Formular de evaluare a condițiilor de accesibilitate a clădirilor publice

Categorii	Indicatori	Date colectate
Localitate, raion:	Chirca (Anenii noi)	
Adresa, strada, nr.:	str. Păcii	
Instituția:	BESV - 4/15 (Gimnaziul Chirca)	
Tipul instituției:	BESV	
Latitudinea:	46.918641 ,	
Longitudinea:	29.11086

Fig. V.32.b Rampă de acces paralelă cu intrare în clădire

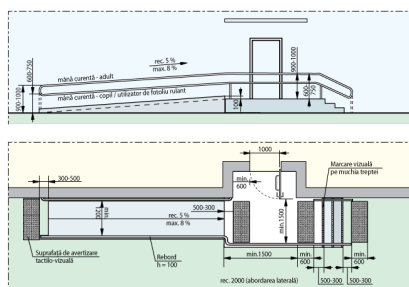
Intrarea în clădire este la nivelul solului:	Nu
Dacă este folosită o intrare alternativă, există indicatoare care arată direcția către aceasta:	Nu
La intrare sunt trepte:	Da, 4 trepte , Înălțime totală a treptelor/scărilor (cm) 78 cm
La intrarea în clădire este instalată o platformă de ridicare (verticală sau înclinată):	Nu
Ușa se deschide în interior sau exterior:	Exterior
Dimensiunile pragului/spațiului din fața ușii de intrare în clădire:	179 cm x 700 cm
Înălțimea pragului ușii (de la nivelul solului până la nivelul superior al pragului):	78 cm ! Pentru h - până în 20 cm - se aplica regula de 1:10 ! La fiecare 9 m de cm x 140 cm
Dacă există trepte, sunt semnalate treptele cu elemente contrastante și/sau tactile:	Nu Standard: prima și ultima treaptă trebuie semnalate în culori contrastante
Există rampă de acces:	Nu
Nu există rampă, dar sunt șine metalice:	Nu

Fig. V.24. – Exemplu de conformare a suprafețelor vitrate în cadrul foi de ușă și realizarea contrastului vizual, atunci când ușa și suprafețele adiacente sunt vitrate

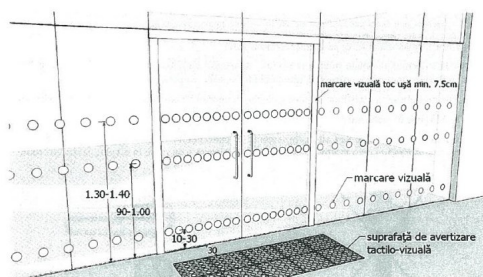
Categorii	Indicatori	Date colectate
	Pentru persoanele cu dizabilități este rezervată o intrare separată:	Nu
	Dimensiuni ușă de intrare:	Dublă: 66 cm + 39 cm Standard: lumina ușii duble trebuie să fie de minim 90 cm Ușa mică din cea dublă se deschide
	Prag ușă de intrare:	Un prag cu înălțimea: 2 cm Standard: pragul trebuie să fie de maxim 2 cm
	Ușile de la intrare și din interiorul clădirii sunt dotate/marcate corespunzător cu semne contrastante:	Nu Standard: este o diferență de culoare contrastantă (culori închise / culori deschise) între perete și podea
